RAPPORT d'ENQUÊTE PUBLIQUE

Dossier n° E 19000054/54

Enquête publique préalable à la déclaration d'utilité publique relative au projet de la Métropole du Grand Nancy, de renouvellement et extension de la ligne de tramway métropolitain, emportant mise en compatibilité des documents d'urbanisme des communes de NANCY, SAINT-MAX, ESSEY-les-NANCY et VANDOEUVRE-les-NANCY.

Du 27 août au 30 septembre 2019

Extrait cartographique du SRCE de Lorraine de 2015

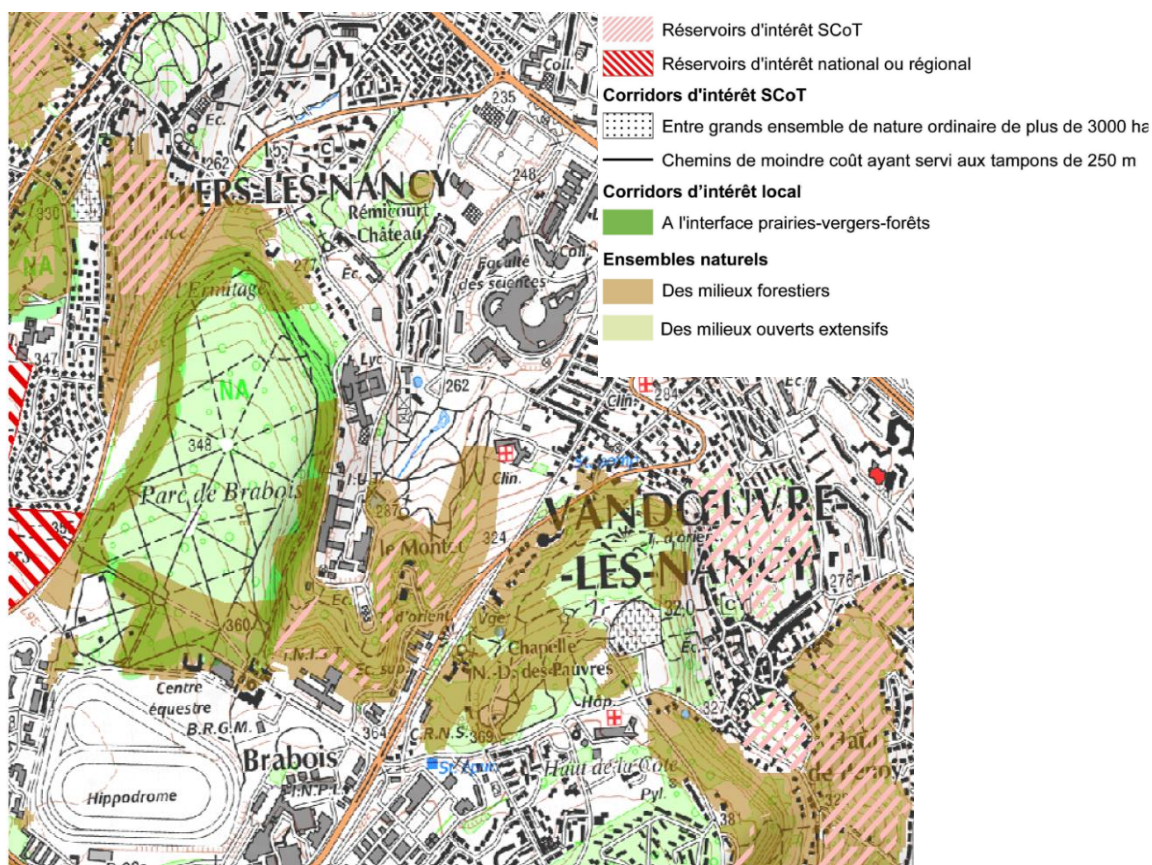
4) Les enjeux environnementaux ont été fortement invoqués au cours de cet exercice. La Métropole a-t-elle des réponses à la rupture des corridors écologiques et à la compatibilité avec le Schéma Régional de Cohérence Ecologique (SRCE) pour ce qui concerne plus particulièrement le Val de Villers et le Jardin Botanique ?

Le Schéma Régional de Cohérence Ecologique (SRCE) est l'outil de mise en œuvre de la Trame Verte et Bleue (TVB) régionale. Cette politique a pour ambition de concilier la préservation de la nature et le développement des activités humaines, en améliorant le fonctionnement écologique des territoires. Elle identifie les continuités écologiques (réservoirs de biodiversité et corridors écologiques) à préserver ou remettre en bon état, qu'elles soient terrestres (trame verte) ou aquatiques et humides (trame bleue).

A l'échelle du SRCE, il n'y a pas de corridors identifiés au sein du jardin botanique et du Val Villers comme le montre la cartographie ci-avant. Le projet ne présente donc pas d'incompatibilité sur ce secteur (Jardin Botanique/ Val de Villers) avec le SRCE. Afin d'être pris en compte à une échelle plus locale, le SRCE est décliné dans les SCoT et dans les PLU des communes.

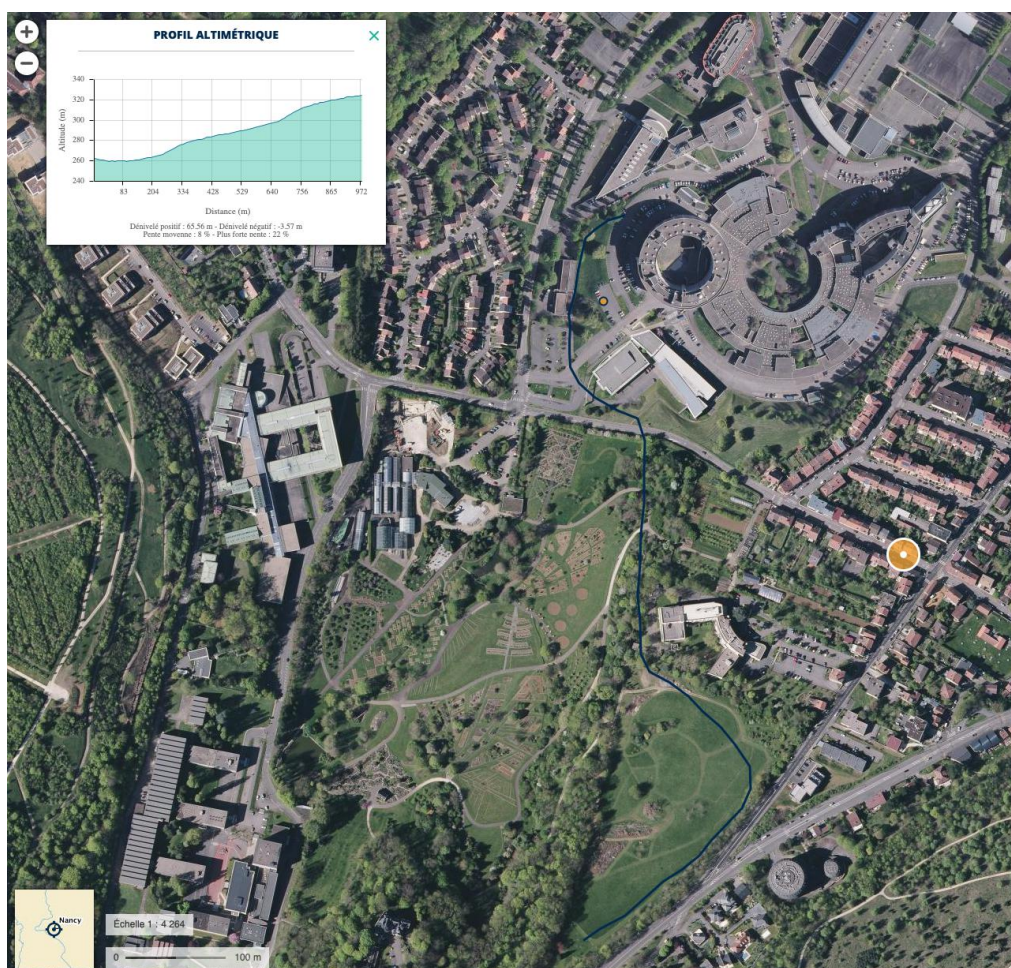
L'association intervient surtout pour les habitants du quartier du Reclus. Elle soutient l'idée de rejoindre le plateau de Brabois sans rupture de charge et rejette les options par l'avenue du général Leclerc et par la rue Paul Muller. Elle considère que le tracé arrêté par le Vallon de Villers permet une desserte rapide du campus et des lycées et IUT et incitera à privilégier le transport en commun. Elle relève par contre quelques inconvénients : la construction du viaduc, des expropriations et un impact sur la clinique Saint André. Elle préconise donc un passage plus à l'ouest en dessous de la clinique et le passage à niveau sur la rue Victor Basch et l'implantation de deux stations près du carrefour de la rue Basch et la seconde près de l'avenue Jean Jaurès .

La proposition de tracé formulée par l'association des Coteaux réaffirme la volonté d'un itinéraire par le Val-de-Villers. Les adaptations présentées au tracé visent à réduire la hauteur de l'ouvrage et limiter les impacts fonciers chez les riverains.

Le franchissement plus bas de la rue Victor Basch contraint la suite du tracé à une pente plus forte, ne permettant pas d'implanter une station entre le campus sciences et la Faisanderie : la hauteur de l'ouvrage a fait l'objet de nombreuses questions aux cours de l'enquête publique. Cette hauteur n'est pas imposée par le franchissement de la rue Victor Basch, mais par la contrainte altimétrique du terrain et le delta important entre le terrain du campus Sciences et le secteur de la clinique Saint-André,

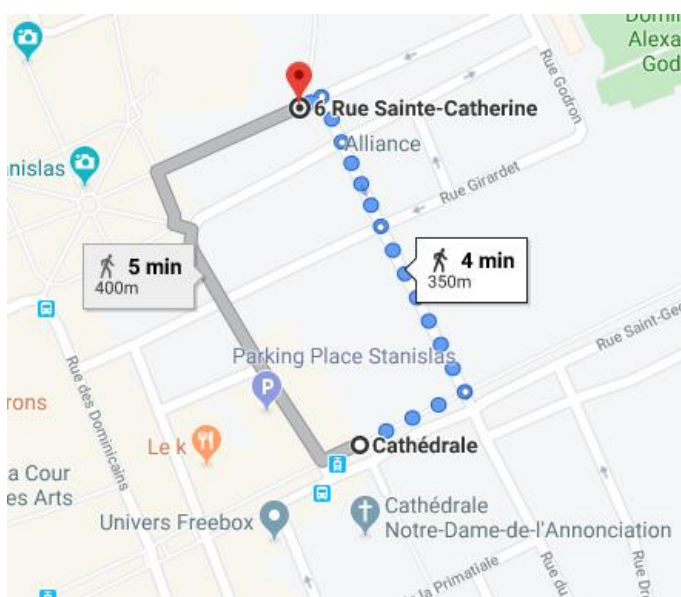
En tant qu'employeur à l'égard des fonctionnaires de la Préfecture de Meurthe-et-Moselle et représentant des services de l'Etat accueillant du public, Monsieur le Préfet attire l'attention sur la suppression de la station Cathédrale et le report sur la station Point Central, plus éloignée. Il pointe également le projet, à l'horizon 2023, de densification de la cité administrative sise sur le site de la caserne Thiry et la diminution corrélative des possibilités de stationnement. Il appelle à la mise en place d'une réponse suffisante en matière de transports en commun.

C'est donc un subtil compromis nécessaire entre insertion, desserte et vitesse qui a conduit à fusionner ou déplacer certaines stations du réseau actuel. Dans le détail, la distance entre la future station Point Central et l'actuelle station Cathédrale est de 260 mètres.

Les extraits de plan ci-dessous permettent de comparer les distances et temps d'accès piétons entre la future station Point Central et la Préfecture d'une part et l'actuelle station Cathédrale et la Préfecture (site de la rue Sainte Catherine qui accueille du public, le siège administratif de la Préfecture est lui plus proche) d'autre part.

L'allongement des distances est de l'ordre de 150m et 2 minutes. Il faut néanmoins souligner que la station la plus proche de la future implantation au sein des anciennes casernes Thiry sera la future station Division de Fer.

Il est cependant à noter que la position des stations figurant au dossier d'enquête correspond à des intentions et que la position définitive des stations ne sera connue précisément qu'à l'issue des études d'avant-projet du Maître d'œuvre. La Métropole du Grand Nancy s'engage dans ce cadre à organiser des temps d'échanges avec les principaux utilisateurs des stations concernées par un changement d'implantation.
